東京電力株式会社

福島第二原子力発電所 4 号機

耐震安全性に係る中間報告の評価について

原子力安全・保安院

図ー 2 (1) 双葉断層の基本震源モデル及び不確かさを考慮した震源モデル (その1)

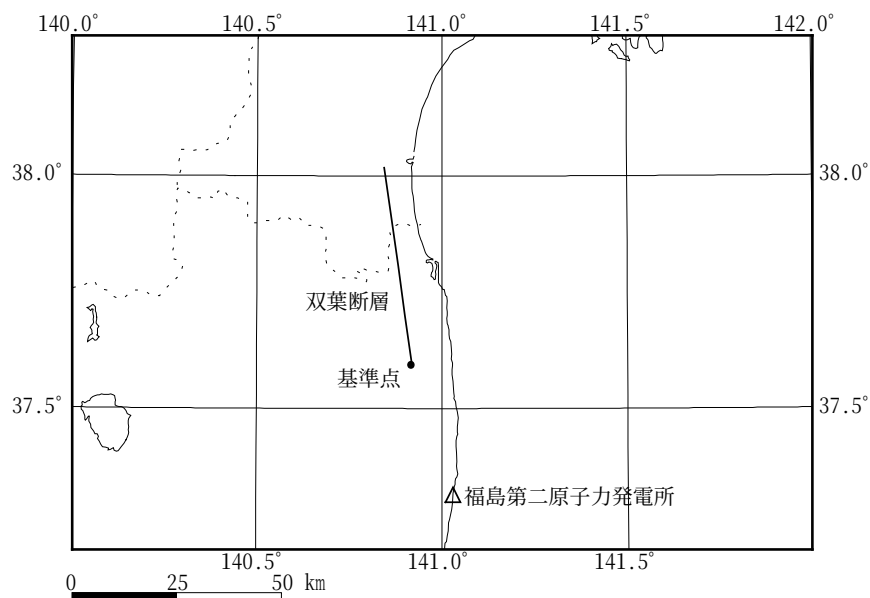
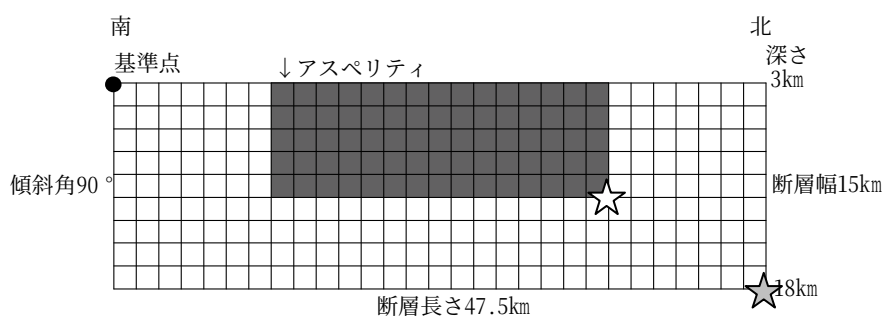
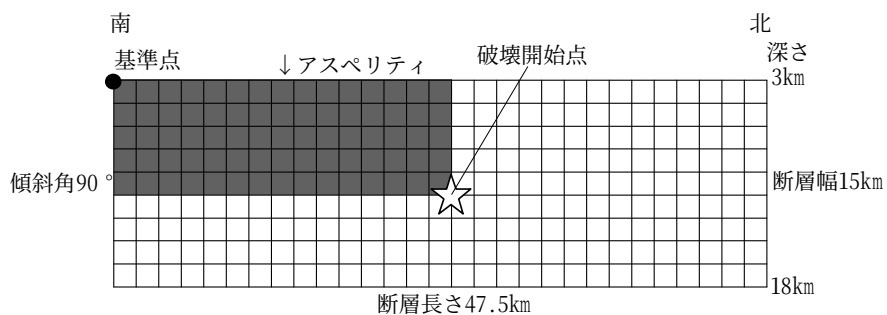
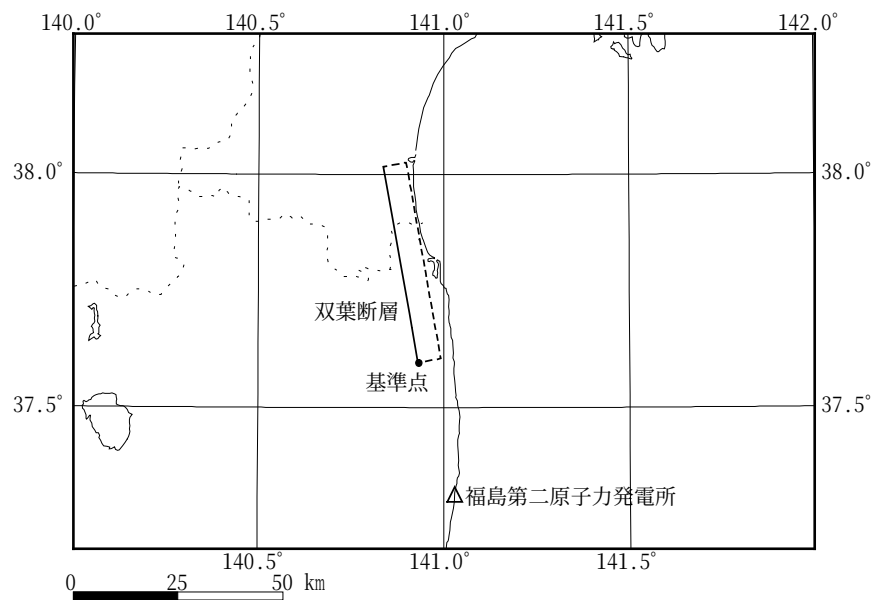
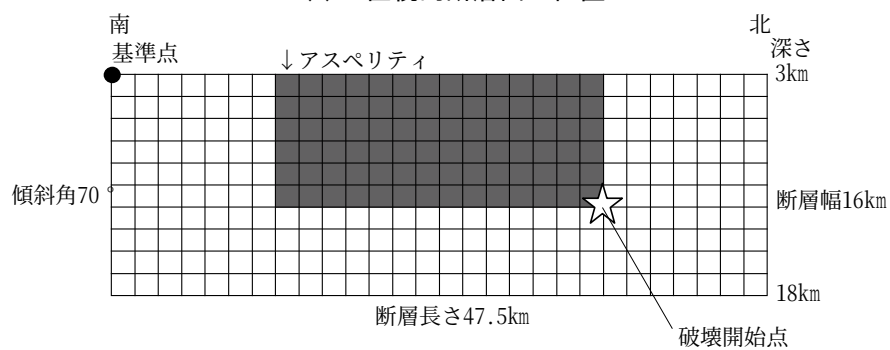
地震発生層については、気象庁地震カタログ（1997 年 10 月～2008 年 5 月）を用いた敷地周辺の 100km 程度以内の範囲の微小地震分布による検討、敷地周辺の速度構造に関する検討等から、地震発生層

の上端深さを 6km、下端深さを 18km としていること、地震発生層の下端深さの設定が地殻熱構造やコンラッド面に関する知見に概ね対応していること、双葉断層の位置する敷地の北方では微小地震分布が相対的に浅くなる傾向がみられるため、双葉断層による地震の地震動評価に当たって、不確かさを予め考慮して地震発生層の上端深さを 3km としていることを確認した。

不確かさを考慮した震源モデルのパラメータのうちアスペリティの位置については、敷地に最も近い南端に設定していること、破壊開始点については、敷地に及ぼす影響が最も大きい巨視的断層面の下端に設定していることを確認した。また、断層傾斜角については、地質調査結果から双葉断層は左横ずれ西上がりの断層であること及び現在の応力場が東西圧縮であることの 2 点を踏まえると、双葉断層が西傾斜の断層であると推定されるものの、地震動評価の観点から断層傾斜角の不確かさケースとして敷地に与える影響の大きい東傾斜 70° を設定していることを確認した。

新潟県中越沖地震の震源断層の応力降下量が 1.5 倍程度大きかったことを踏まえた対応については、双葉断層の基本震源モデルの応力降下量を 1.5 倍した場合の応答スペクトルと基準地震動 Ss-1 を比較し、応力降下量の不確かさケースを考慮した応答スペクトルが、基準地震動 Ss-1 を下回ることを確認した。

なお、双葉断層による地震の断層長さを約 47.5km から約 37km に見直すことによる基準地震動に及ぼす影響については、双葉断層による地震（断層長さ約 37km）の基本震源モデルを対象としたハイブリッド法による地震動評価を実施した結果から、その影響が小さいことを確認した。

以上より、当院は、双葉断層の震源モデルのパラメータ及びその不確かさとして断層傾斜角等を考慮した震源モデルのパラメータは妥当なものと判断した。

図ー3 (1) 塩屋崎沖の地震の基本震源モデル及び不確かさを考慮した震源モデル

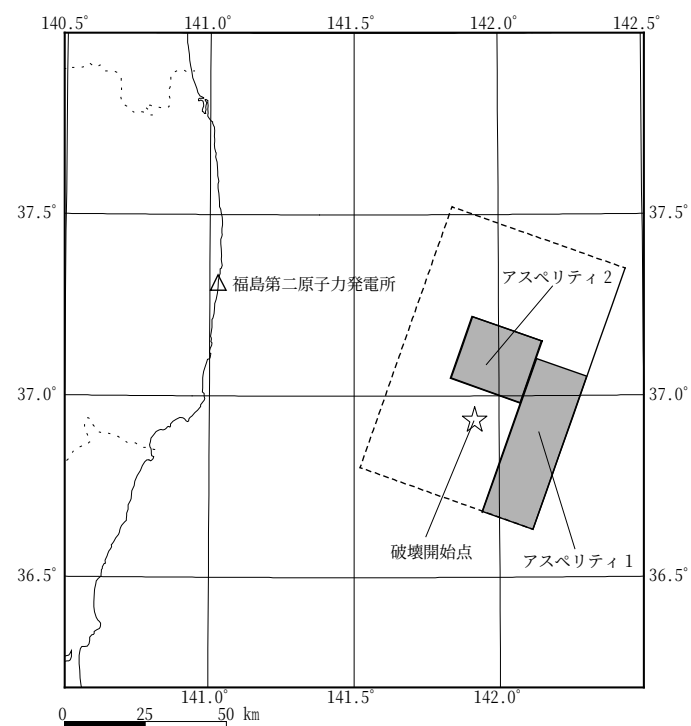
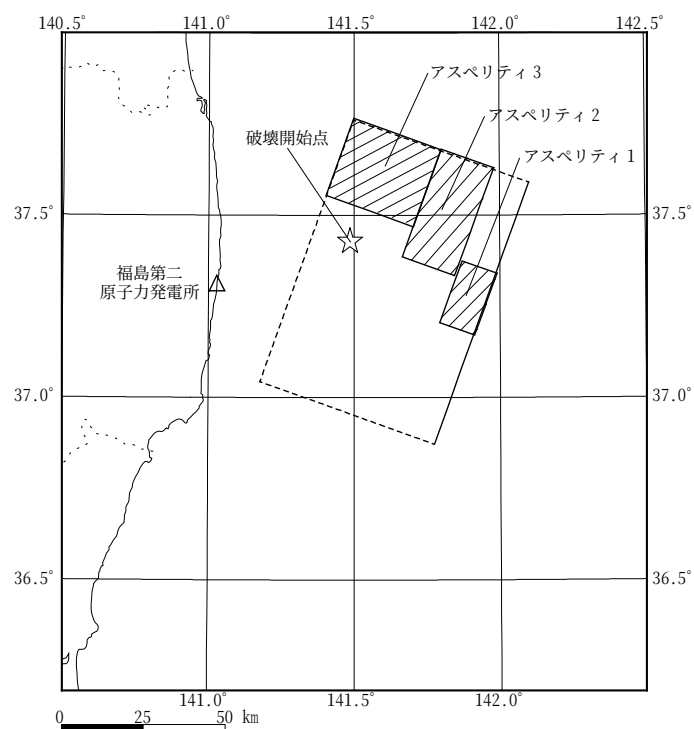
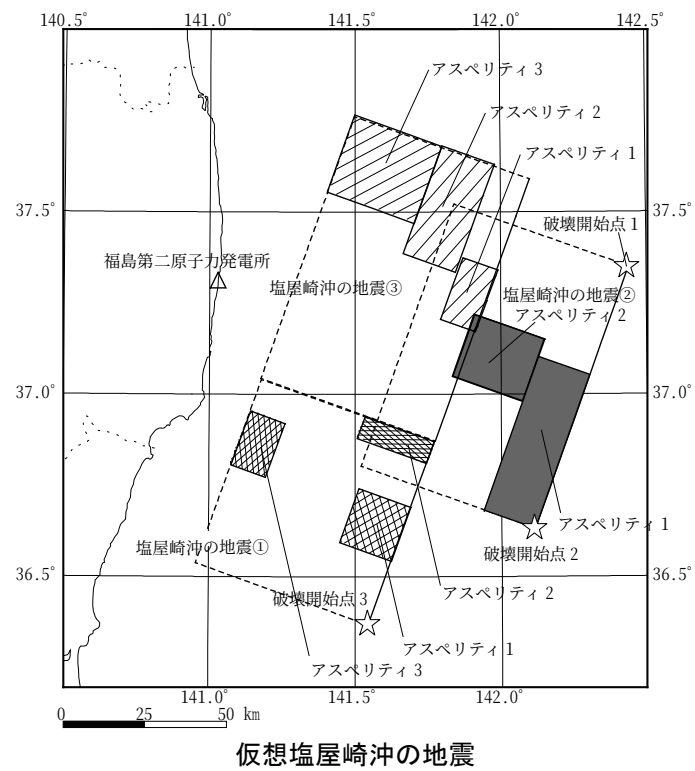
合同Ａサブグループでは、東京電力が設定した塩屋崎沖の地震の震源モデルの妥当性について検討を行った。その検討結果に基づき当院は、基本震源モデルとして、塩屋崎沖の地震②及び塩屋崎沖の地震③をそれぞれ単独で考慮し、基本震源モデル及びその断層パラメータとして、池田ほか(2008)⁽⁹⁾による1938年塩屋崎沖地震の波形インバージョン解析結果に基づく特性化震源モデルを参考に設定していることを確認した。不確かさを考慮した震源モデルのパラメータとしては、1938年塩屋崎沖の地震群が約半年の間に連続して発生していることを踏まえ、塩屋崎沖の地震①を含めた塩屋崎沖地震群の3つの地震が連動する場合を想定していることを確認した。また、破壊開始点について、敷地に近づく方向に設定していることを確認した。

以上のことから、当院は、塩屋崎沖の地震の基本震源モデル及び不確かさを考慮した震源モデルは妥当なものと判断した。

図ー4 想定敷地下方の地震の基本震源モデル及び不確かさを考慮した震源モデル

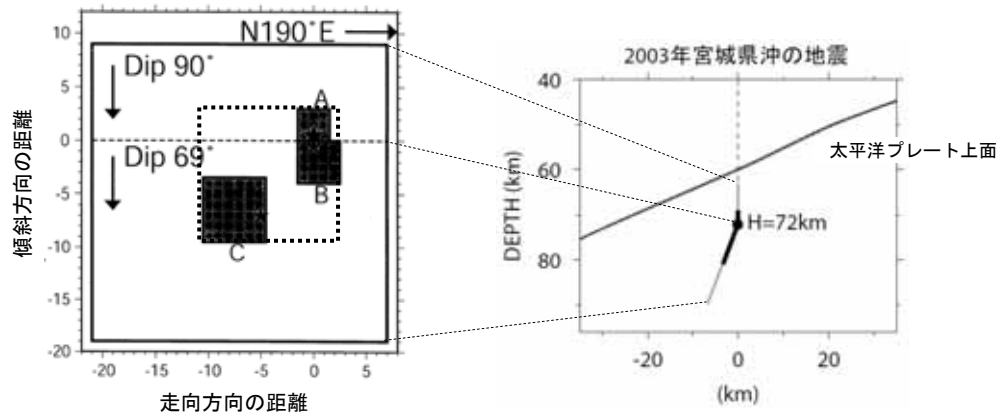
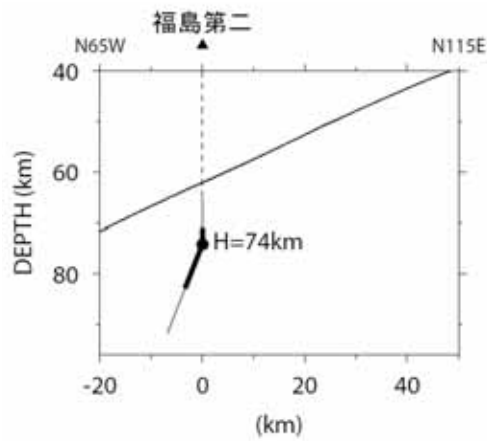
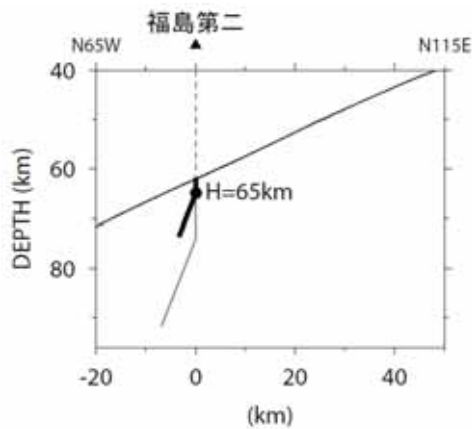
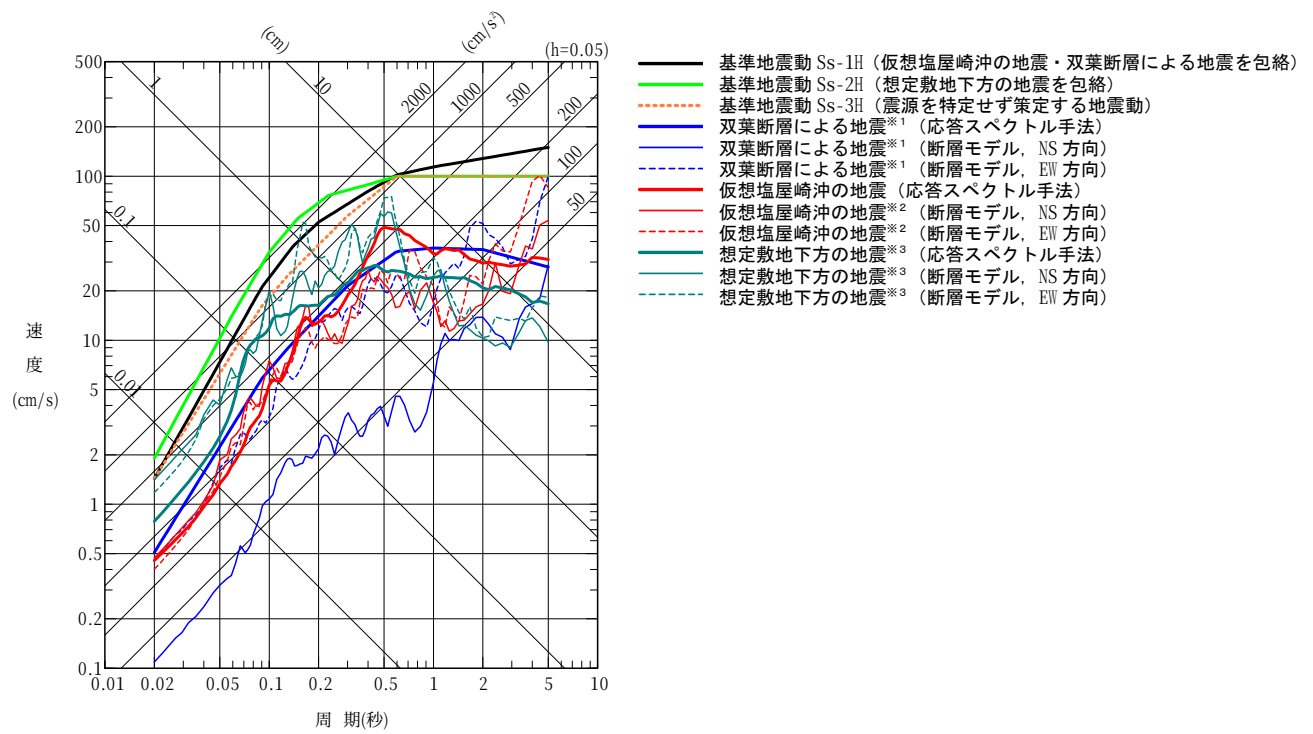
合同 A サブグループでは、東京電力が設定した想定敷地下方の地震の震源モデルの妥当性について検討を行った。その検討結果に基づき当院は、不確かさを考慮した震源モデルのパラメータについて、地震規模として敷地周辺の海洋プレート内地震の既往最大を設定していること、発生位置として敷地下方の太平洋プレート内に設定していること、さらに、発生位置の不確かさとして基本震源モデルの断層上端を太平洋プレート上面位置に設定(断層面を 9km 浅く設定)していること、その他のパラメータとして浅野ほか(2004)による 2003 年宮城県沖の地震(M7.1)の特性化震源モデルを参考に設定していることは妥当なものと判断した。

図ー5 地震動評価結果及び基準地震動 Ss

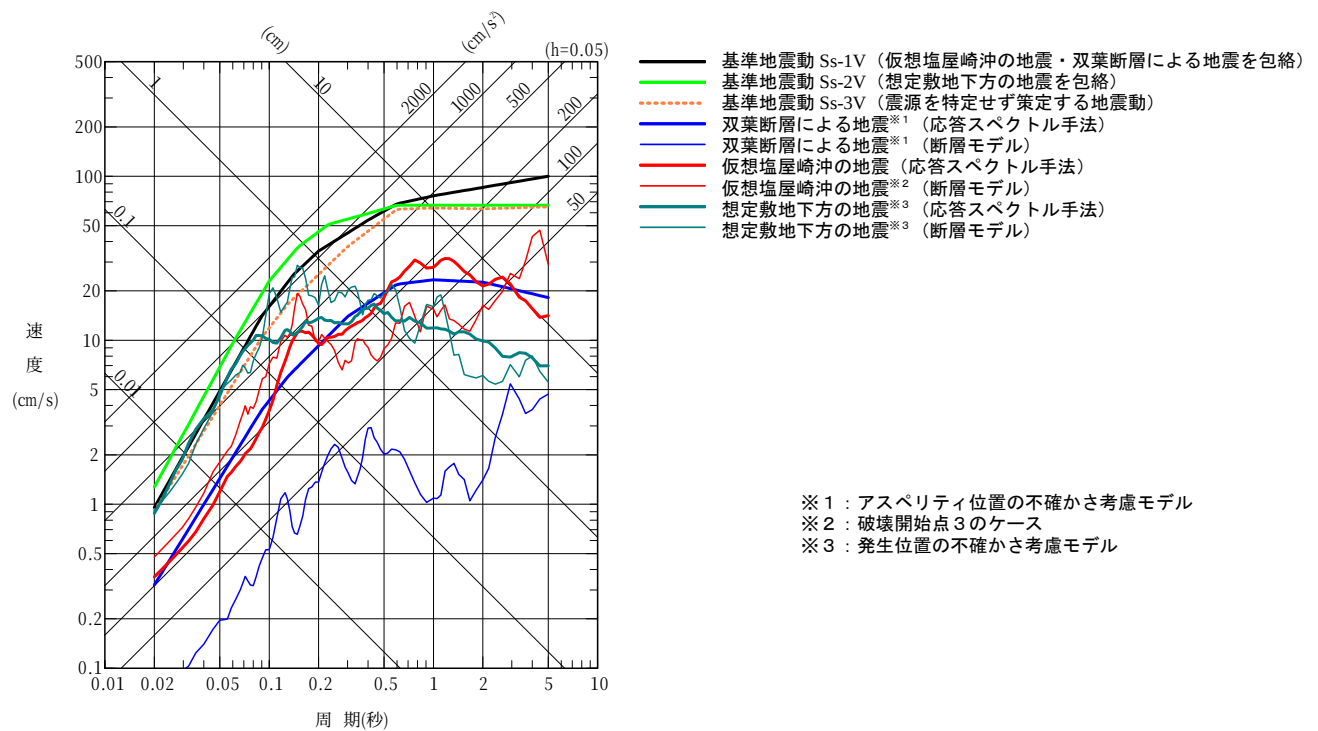
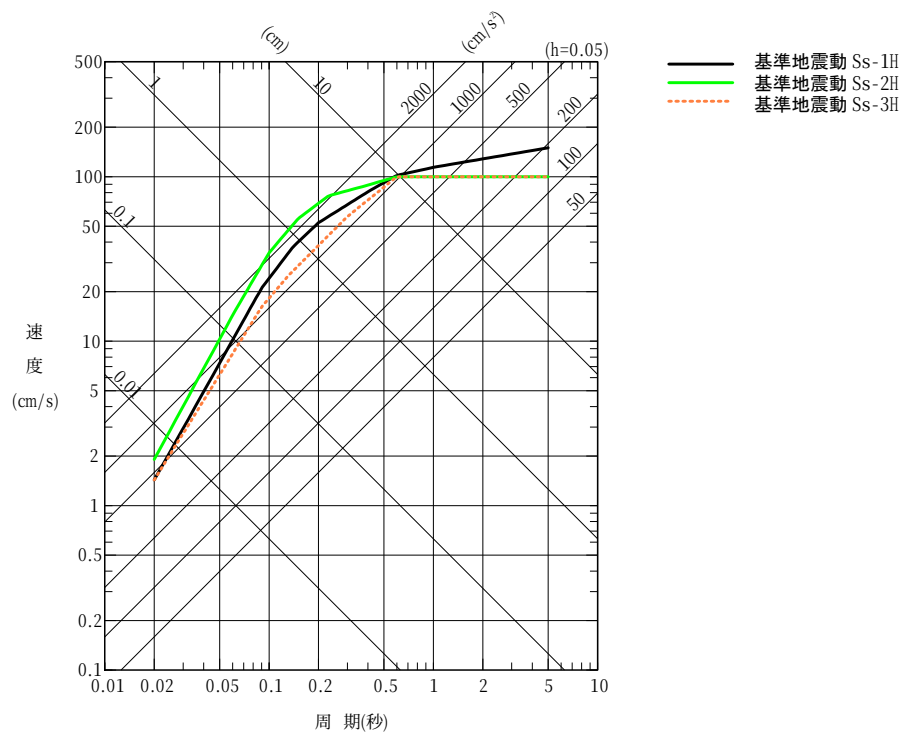
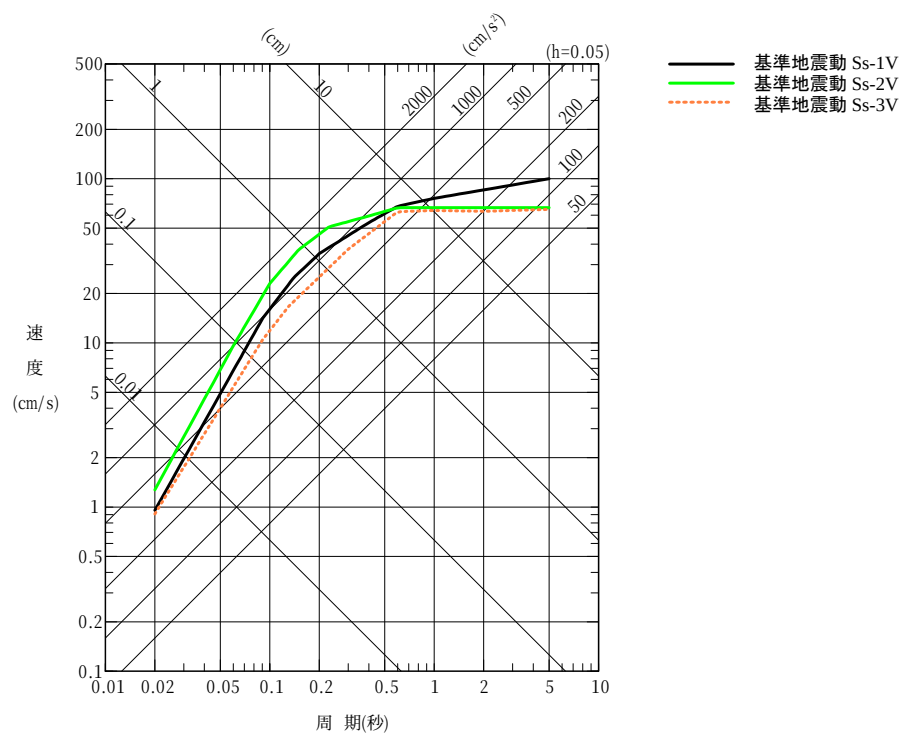
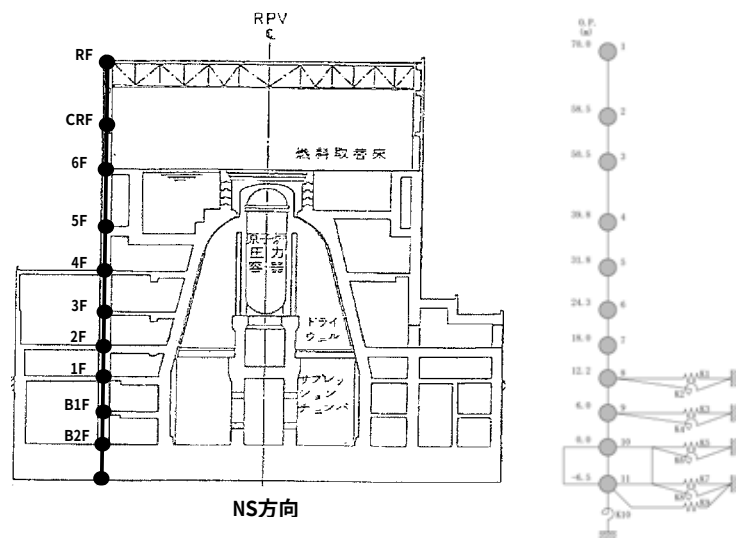
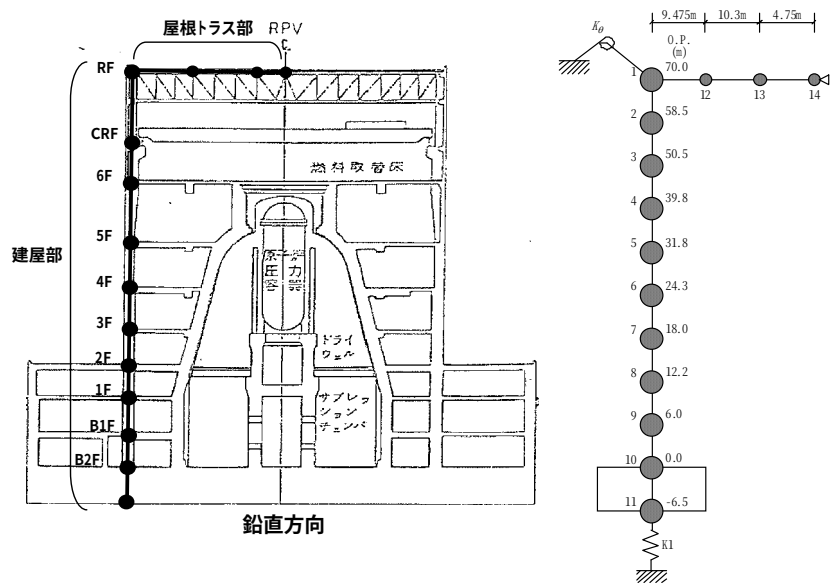
合同Aサブグループの検討結果に基づき当院は、東京電力が「震源を特定して策定する地震動」を包絡させた設計用応答スペクトルを基準地震動 Ss-1 及び Ss-2 とし、また、また、「震源を特定せず策定する地震動」による設計用応答スペクトルを基準地震動 Ss-3 として設定していることは妥当なものと判断した。

その後、合同ワーキンググループにおいて、津波堆積物の調査結果を踏まえた 869 年貞観の地震に関する文献⁽¹⁴⁾を考慮した検討をすべきとの意見があったため、当該文献において提案された津波シミュレーションに基づく波源モデルを震源断層と仮定した上で、耐専式により地震動評価を実施し、基準地震動 Ss に及ぼす影響を検討した。その検討結果に基づき当院は、869 年貞観の地震の津波評価における波源モデルを震源断層と仮定した地震動評価結果が、プレート間地震を考慮して策定された基準地震動 Ss-1 の設計用応答スペクトルを全周期帯において下回り、周期ごとの最大振幅値の比率として $2/3$ 程度以下であることを確認した。なお、現在、研究機関等により 869 年貞観の地震に係る津波堆積物や津波の波源等に関する調査研究が行われていることを踏まえ、当院は、今後、事業者が津波評価及び地震動評価の観点から、適宜、当該調査研究の成果に応じた適切な対応を取るべきと考える。
